### **Consulenza radaristica Giubbolini - 13.12.97.**

A seguito della perizia radaristica veniva depositato il 13 dicembre un documento redatto dal consulente di parte imputata Giubbolini dal titolo “Commenti alla Perizia Radaristica Dalle Mese, Donali, Tiberio”, e con data 28 novembre 97. Completata quindi prima della deposito da parte di quel collegio radaristico della risposta ai quesiti aggiuntivi del 28 luglio 97. Documento di forte critica ai risultati di quel collegio, in particolare su seguenti argomenti:

Fig. 2.2-3: Voli A1133 e A1136 tra le 18.24.16 e le 18.25.56.

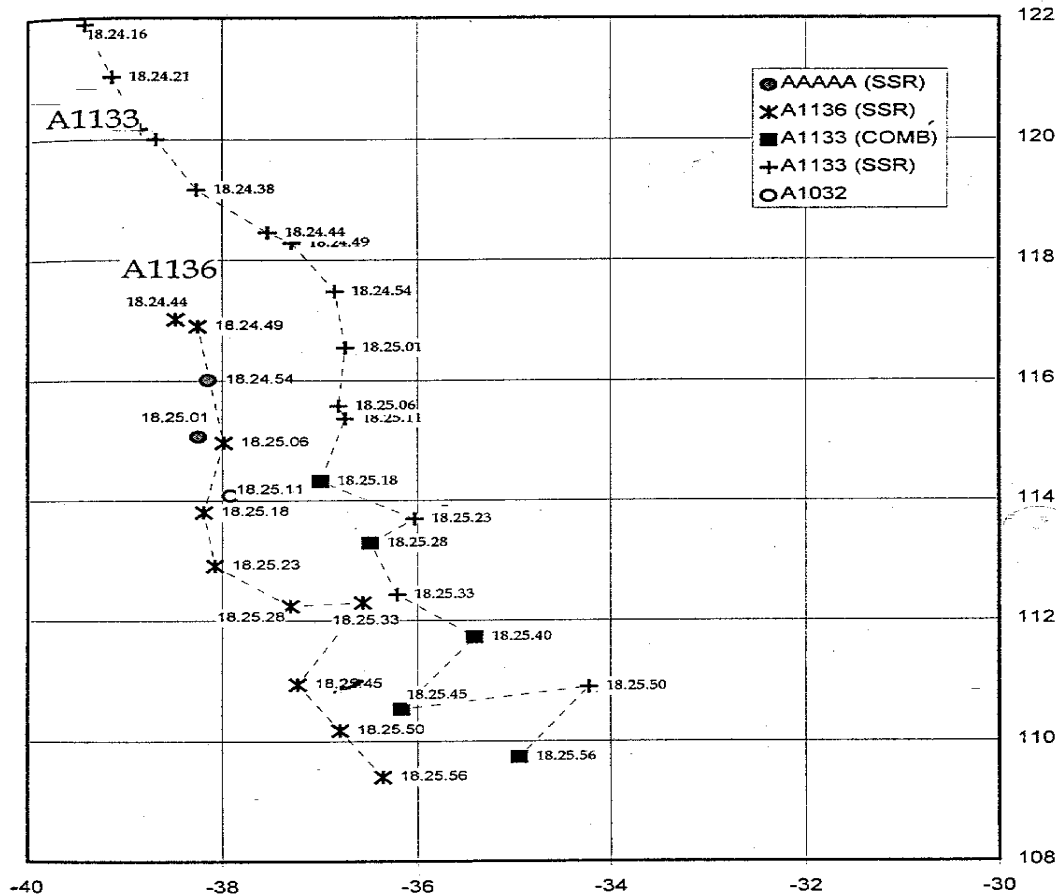
La situazione relativa ai punti a) e c) è descritta in Figura 2.2-3 che mostra le rotte dei voli A1133 e A1136 nell'intervallo di tempo compreso tra le 18.24.16 e le 18.25.56, come registrate dall'estrattore 3 del radar Marconi.

Si noti che l'A1136 fa la sua apparizione alle 18.24.44 con un plot SSR e che per tutto l'intervallo di tempo i plots ad esso attribuiti solo secondari; ci si trova infatti a distanze notevoli dal radar di Fiumicino (circa 120NM).

Quando l'A1136 appare è affiancato all'A1133.

Le due traiettorie, molto vicine tra loro, appaiono sufficientemente regolari; alle 18.24.54 e alle 18.25.01 non vengono demodulati due codici SSR di plot chiaramente sulla traiettoria del DC9 e alle 18.25.11 viene demodulato un codice errato (A1032) per una battuta; tenendo conto delle distanze in gioco, del fatto che si tratta dei primi plots associati al DC9 e della vicinanza tra i due aerei tali fenomeni appaiono del tutto nella norma; è facile del resto verificare come errate o mancate demodulazioni dei codici SSR siano fenomeni molto frequenti, come descritto in 2.3.

Fig. 2.2-4: Voli A1133, A1136 e A4200 tra le 18.28.04 e le 18.29.50

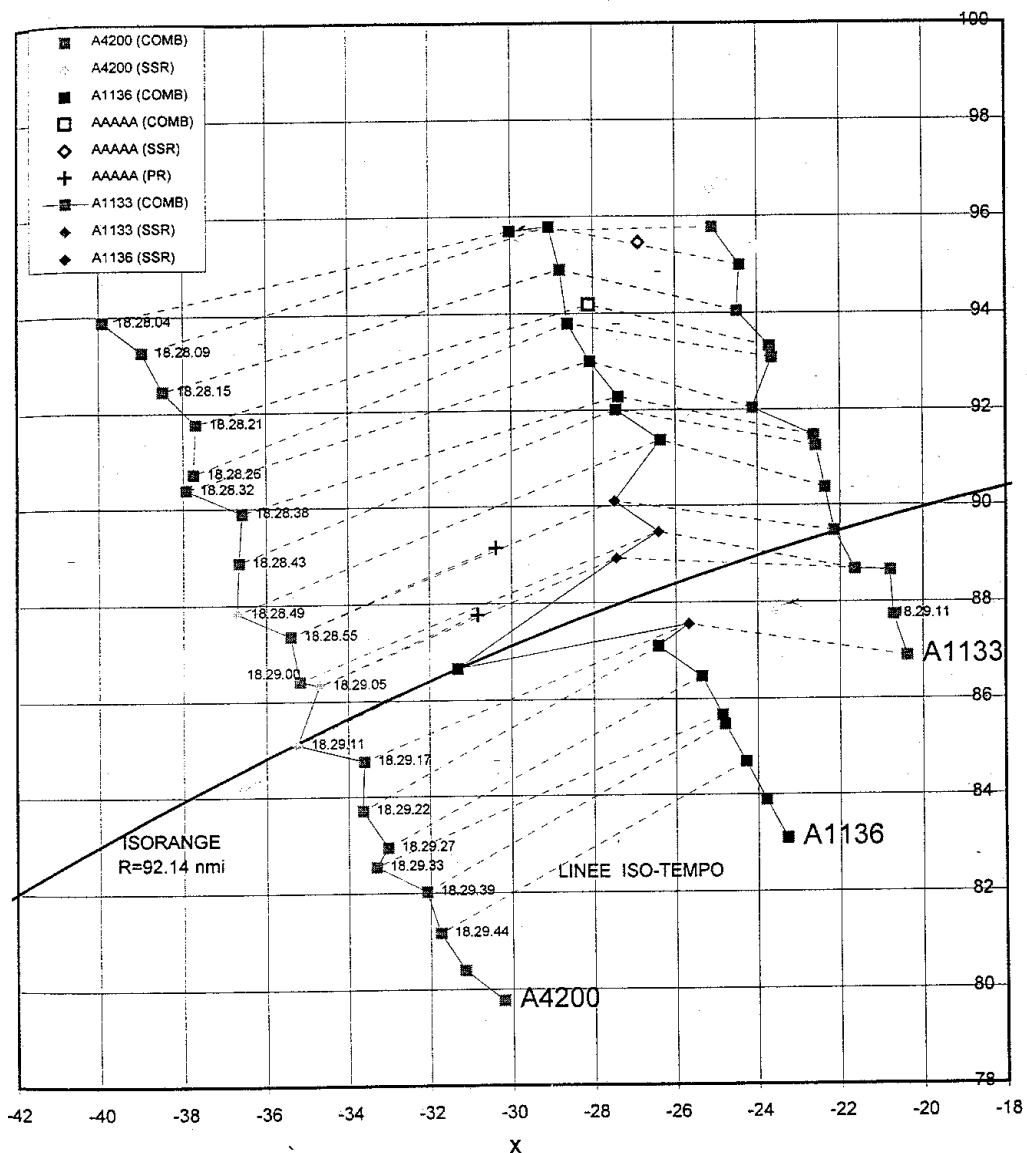
La situazione è descritta in Tab.2.2-2 ed in Fig.2.2-4 che mostra le traiettorie dei tre aerei contemporaneamente presenti nello spazio aereo nell'intervallo di tempo di interesse e cioè i voli A4200, A1136 e A1133.

Ci si trova in una situazione in cui l'A4200 sta affiancando l'A1136 per cui i due aerei all'istante 18.29.05 si trovano contemporaneamente allo stesso range dal radar di Fiumicino creando problemi di ambiguità nella discriminazione angolare del bersaglio in quanto separati in azimuth da circa  $3.5^\circ$  (cioè ai limiti della capacità di separare in azimuth due bersagli nella stessa cella di distanza).

Alle 18.29.05 evidentemente il radar non riesce a risolvere l'ambiguità in angolo tra l'A4200 e l'A1136 e posiziona il plot in posizione intermedia tra le due tracce senza effettuare alcuna combinazione con i secondari dei due aerei, che rilevati in posizioni corrette, risultano abbastanza distanti dal plot primario.

Alla battuta successiva (18.29.11) si ripete la medesima situazione, ma con estrema probabilità il secondario dell'A1136 viene rilevato con un errore angolare che lo fa avvicinare al plot primario per cui l'estrattore effettua la correlazione primario-secondario in posizione chiaramente errata.

Fig. 2.2-5: Rotta del DC9 tra le 18.37.00 e le 18.41.00 (con split plot)

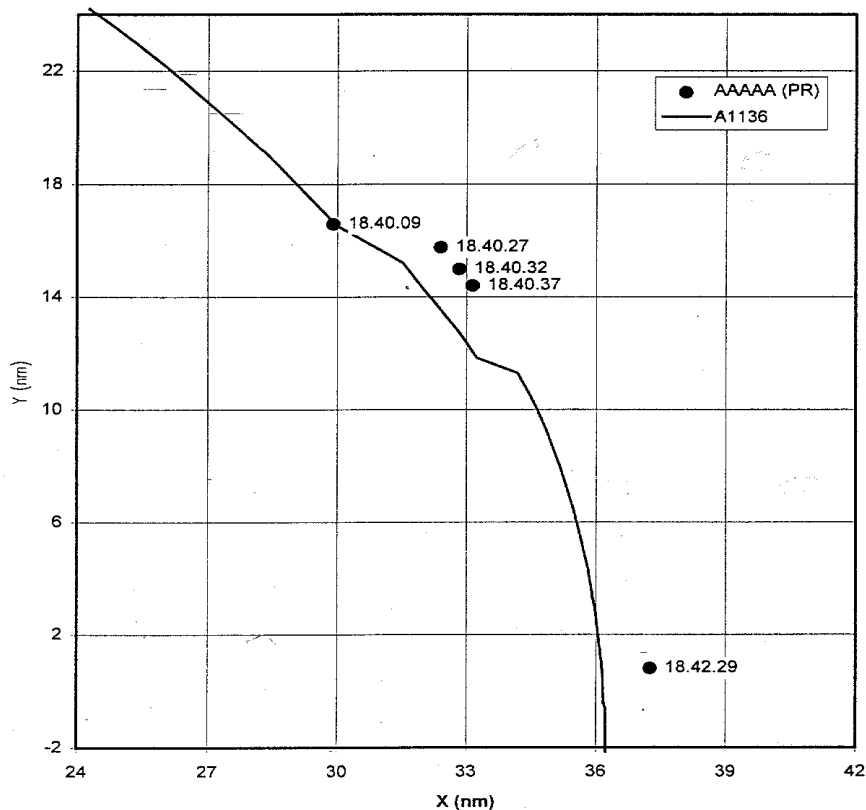
Viene rilevata dal solo radar Marconi una ipotetica seconda traccia parallela al DC9.

Tali ipotesi deriva dalla identificazione di 5 plots primari (AAAAA), correlanti con plot combinati o secondari del DC9 (A1136), registrati dagli estrattori 1 e 3 (radar Marconi) rispettivamente alle ore 18.40.09, 18.40.27, 18.40.32, 18.40.37, 18.42.29.

- il plot delle 18.40.09 si trova sulla traiettoria del DC9 e correla con un plot secondario del volo A1136;
- gli altri quattro plots si trovano ad una distanza di circa un miglio dai corrispondenti plots, tutti di tipo combinato, del DC9 (A1136).

Tale fenomeno è ampiamente trattato nel capitolo 5 dove si dà ampia dimostrazione del fatto che tale evento è da attribuirsi non ad un secondo velivolo, ma a problemi di allungamento dell'eco di ritorno per cammini multipli e per problemi di non linearità del radar Marconi.

*Fig.2.2-7: Traiettoria A1136 nell'intervallo 18.39.13 - 18.41.05*

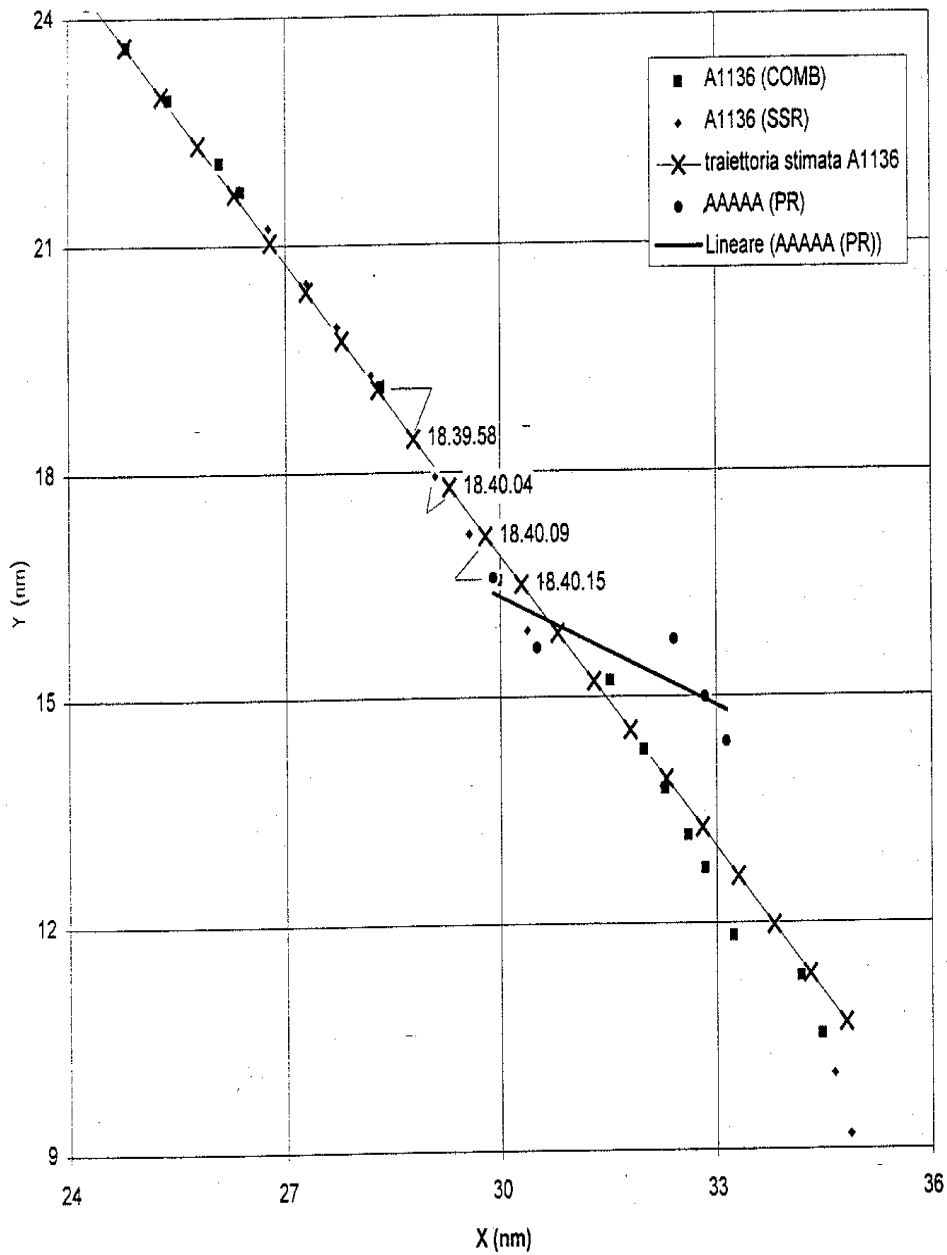
Il risultato di tale elaborazione è riportato in Fig.2.2-7 ed in Tab.2.2-4 che riporta, per ogni istante di tempo le coordinate misurate dei plots ( $X_{mis}$  e  $Y_{mis}$ ) e quelle stimate sulla retta ( $X_{stim}$  e  $Y_{stim}$ ), le differenze in X e in Y tra tali coordinate ( $\Delta_x$  e  $\Delta_y$ ), l'errore assoluto  $|\epsilon|$  inteso come distanza tra punto misurato e punto stimato e l'errore azimutale  $\epsilon_{azim}$  sopra definito. Tutte le misure in tabella sono in miglia nautiche (NMi). L'errore azimutale risultante da tale analisi (nell'intervallo temporale compreso tra le 18.37.05 e le 18.41.05) ha valore medio nullo e deviazione standard pari a 0.33 NMi.

- alle ore 18.40.09 si ha un plot misurato, di solo radar secondario (SSR) con errore azimutale rispetto al punto stimato di 0.16NMi ed un plot primario, allo stesso range, con errore azimutale rispetto al punto stimato di 0.51NMi, lievemente superiore alla deviazione standard dell'errore, ma entro la norma (si può infatti vedere che il plot COMB delle 18.39.58 presenta un errore azimutale di 0.82NMi); il plot primario delle 18.40.09 quindi molto presumibilmente è il risultato di una mancata associazione primario-secondario e non il primo di quattro plots "in perfetta sequenza temporale, correlanti fra di loro, a formare una traccia di un aereo diverso dal DC9".

- la "perfetta sequenza temporale dei quattro plots è comunque discutibile visto che ipotizzandoli come plots di un aereo diverso dal DC9, la traiettoria risultante sarebbe divergente da quella del DC9 e non parallela come mostrato in Fig.2.2-7.

Fig.2.2-8: Voli A1136 e A0226 nell'intervallo 18.52.314 - 18.52.54

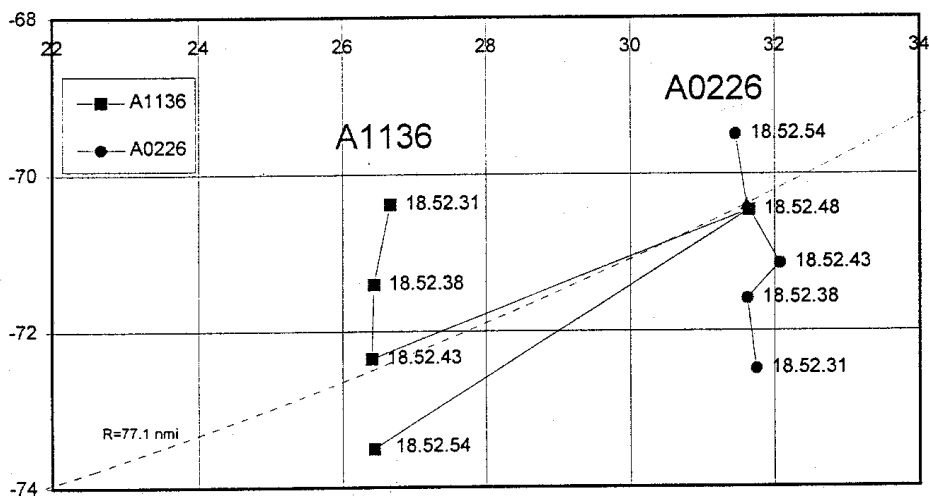
Il radar Marconi correla il codice 1136 del DC9 ad un primario relativo all'aereo di codice A0226, a 5NMI di distanza.

L'evento è descritto in fig.2.2-8 che mostra alcuni plots delle traiettorie dei due aerei A1136 e A0226 in volo affiancati, il primo (A1136) in allontanamento dal radar di Fiumicino, il secondo in avvicinamento (A0226).

Da notare che i due aerei sono effettivamente ad una distanza di 5NMI, ma incrociandosi le due traiettorie, all'istante 18.52.48 i due aerei si trovano esattamente allo stesso range dal radar di Fiumicino (circa 77NMI) e ad una distanza angolare dell'ordine dei 3.5°-4° (in una situazione cioè,

Fig. 4.9-1 Istantanea dell'istogramma dei falsi allarmi sui lobi laterali individuati nella perizia Misiti

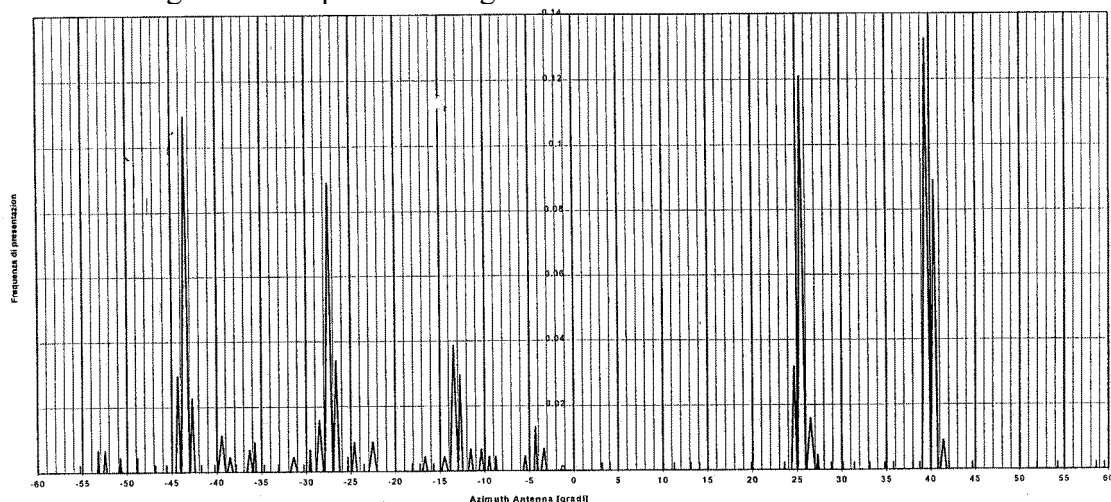
Sull'asse delle ascisse troviamo i valori di errore (distanza angolare dalla posizione di riferimento della traccia reale) mentre sull'asse delle ordinate troviamo le frequenze di presentazione normalizzate pari cioè al numero totale di falsi allarmi che cadono in un dato intervallo di associazione, diviso per il numero totale dei falsi allarmi registrati.

Fig. 5.2-1: Distribuzione spaziale degli Split Plot registrati dal radar 3

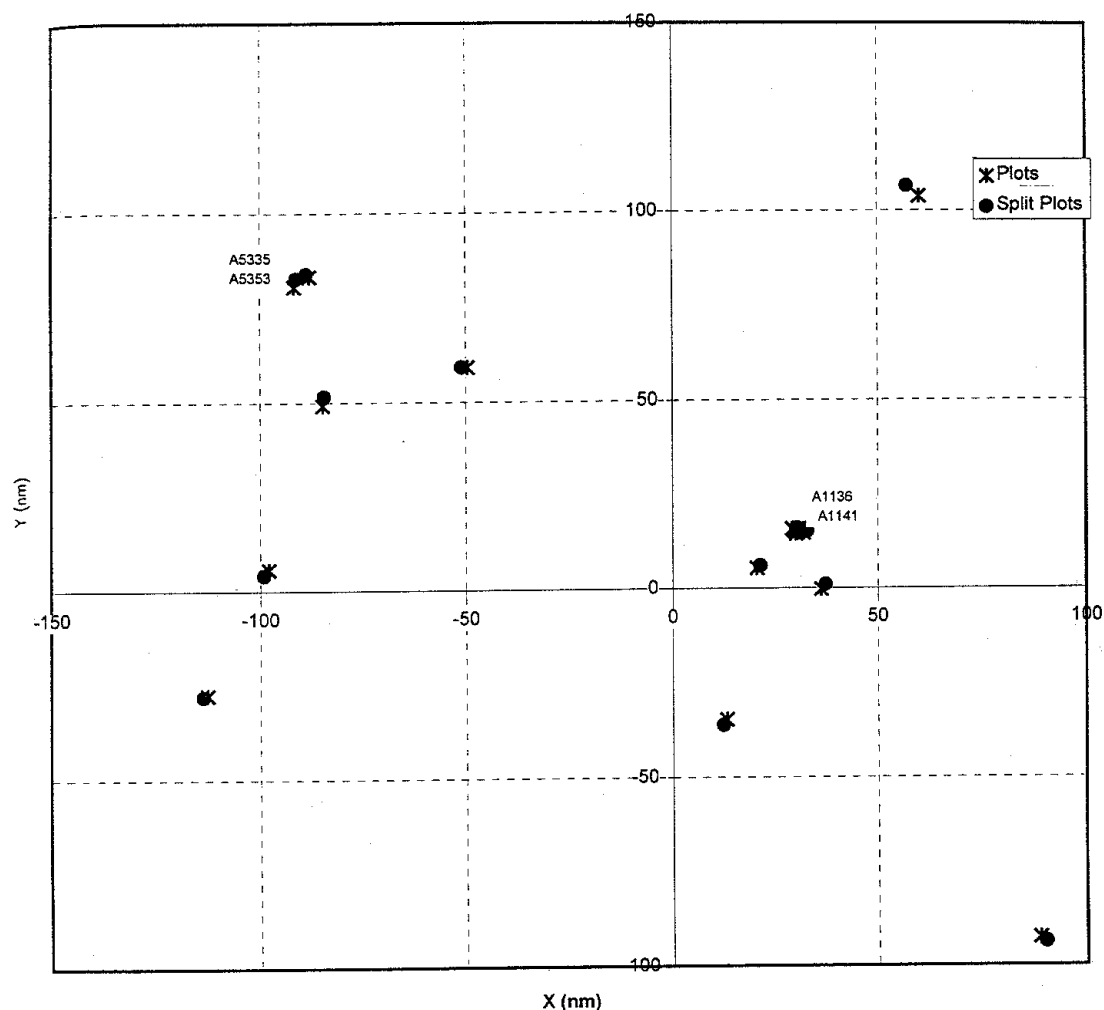
In particolare si può notare come il fenomeno si ripeta all'incirca nella stessa posizione per i voli A5335 (18.37.15) e A5353 (19.15.35) ed in particolare, con una sequenza di tre plots, per i voli A1136 (18.40.27, 18.40.32 e 18.40.37) e A1141 (19.27.02, 19.27.07 e 19.27.14).

Fig. 5.4-3: Raggi diretto e riflessi tra radar Marconi e A1136 in direzione 65° rispetto al Nord

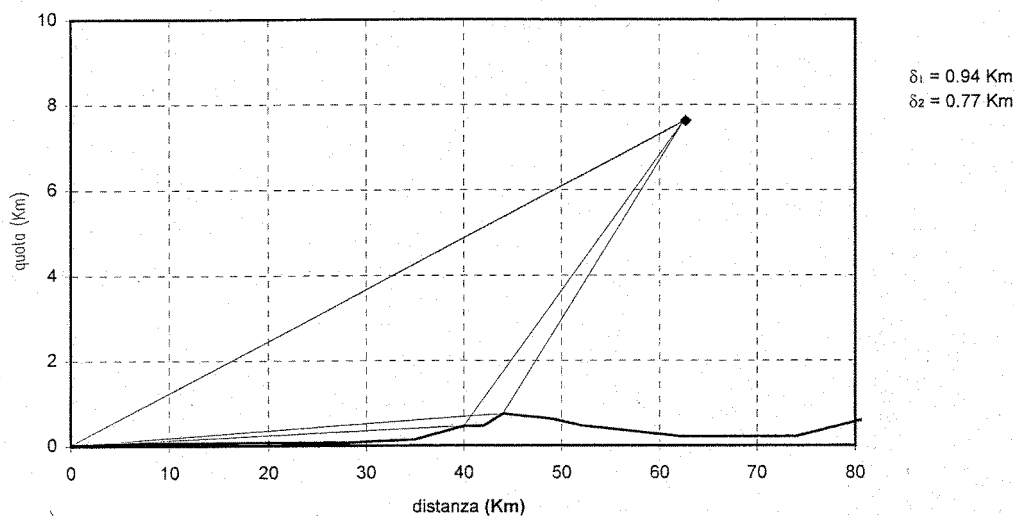
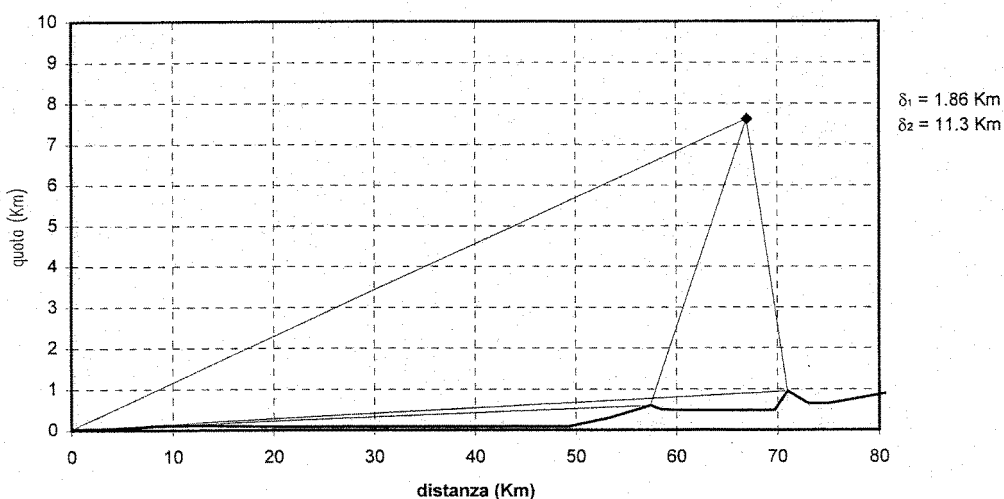
Riportando su tali profili lo scenario aereo relativo al volo A1136 si ottengono le figure 5.4-3 e 5.4-4 che mostrano la geometria dei raggi diretto e riflessi tra il radar Marconi di Fiumicino ed il DC9 in volo a 25.000 piedi (7.6 km) di quota a una distanza di circa 36NMi. Le figure mostrano che sia in direzione 65° che 89° rispetto al Nord (direzioni in cui si hanno rispettivamente 3 split plots per i voli A1136 e A1141 ed un successivo split plot per il volo A1136) le condizioni orografiche sono tali da rendere possibile, in ricezione al radar di Fiumicino, la presenza di più raggi riflessi, insieme al raggio diretto, con differenze di percorso dell'ordine di 1-2 km che potrebbero essere la causa degli allungamenti dell'eco di ritorno radar.

Fig. 6.1-1 Scenario visto da Potenza Picena dalle 18.14.46 alle 18.24.59

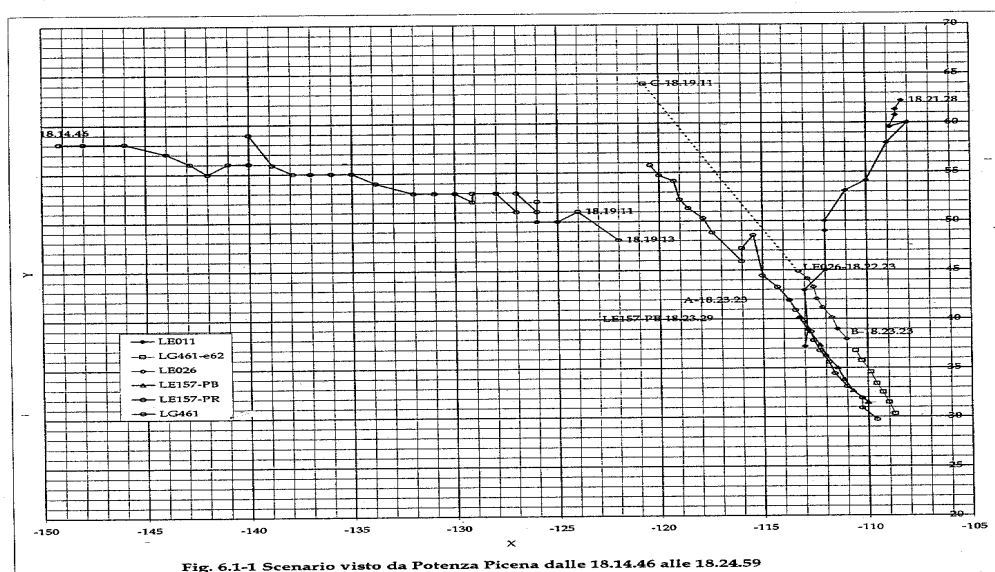
Lo scenario, visto da Potenza Picena è riportato nella figura 6.1.1 che riporta gli stessi dati della referenziata figura F1 della perizia.

Nella figura 6.1.1 sono state fatte alcune semplificazioni, togliendo alcune

etichette temporali e lasciando solo quelle significative allo scopo di rendere più comprensibili i legami temporali.

Figura 6.2-1 Voli LG461, A1014/1134, A1016/7252

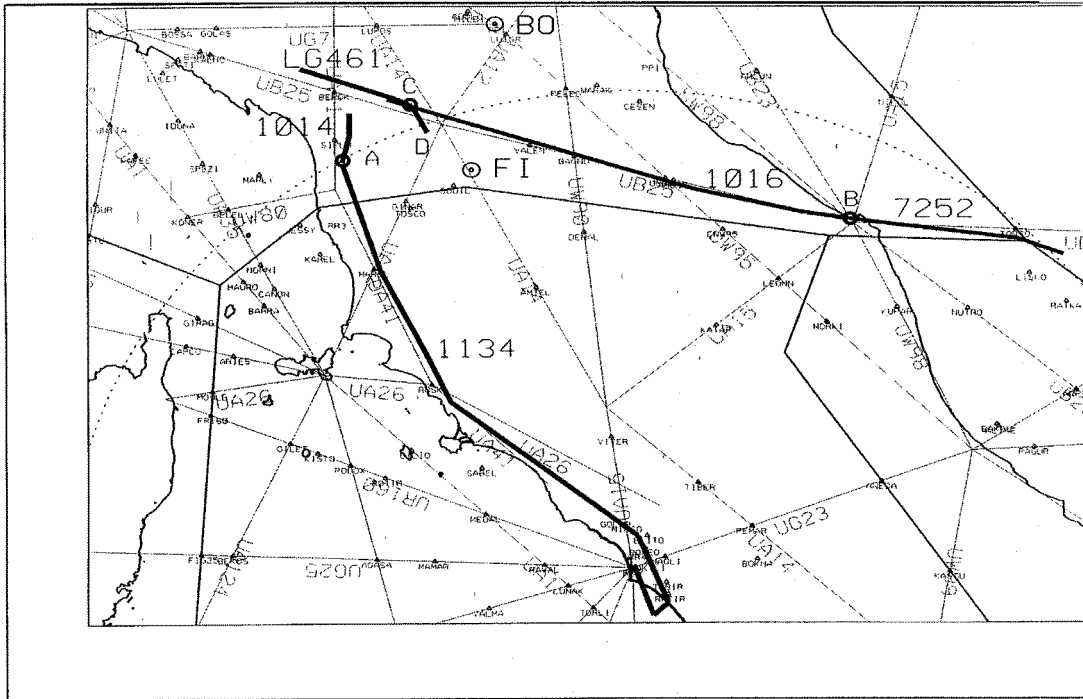
La figura 6.2.1 mostra le rotte dei voli 1014/1134 e 1016/7252. La 1014 cambia codice nel punto A prima di entrare nella FIR di Roma e prosegue sull'Ambra 41 (UA41 in figura) e successivamente sull'Ambra 26 (UA26 in figura) fino all'atterraggio.

La 1016 viene avvistata sull'aerovia Bravo 25 (UB25 in figura) e su tale aerovia procede fino al punto B dove cambia codice in 7252 che mantiene fino alla scomparsa nel punto al largo di Ancona.

La figura 6.2.1 riporta anche il volo LG461 (codice 1000) che viene avvistato sulla Bravo 25, procede in volo rettilineo fino al punto C, vira verso sud fino al punto D. Il tratto fino al punto C è riportato sia da Poggio Ballone che da Potenza Picena, mentre il tratto C-D è riportato solo da Poggio Ballone. Dopo il punto D il tracciamento di Poggio Ballone si interrompe per riprendere in modo non affidabile andando a correlare i plot del DC9.
